改善箇所説明図

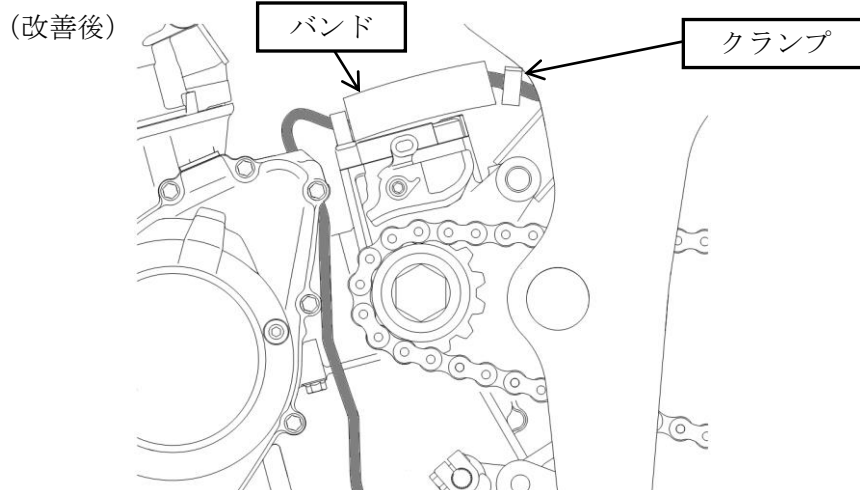
サイドスタンド跳ね上げ忘れ防止装置において、電気配線の長さ及び取回しが不適切なため、当該電気配線と後輪駆動用チェーンが干渉するものがある。そのため、そのまま使用を続けると、後輪駆動用チェーンと干渉することで、当該電気配線が摩耗し、最悪の場合、電気配線が断線し、サイドスタンド跳ね上げ忘れ防止の安全装置が作動して、走行中にエンジンが停止するおそれがある。

改善の内容：全車両、サイドスタンドスイッチの電気配線にバンド及びクランプを追加し、当該電気配線を固定する。

また、当該電気配線を確認し損傷が認められる場合は、当該電気配線を新品と交換する。

識別：サイドスタンドブラケットの取付ボルト下部付近に白ペイントを塗布する。
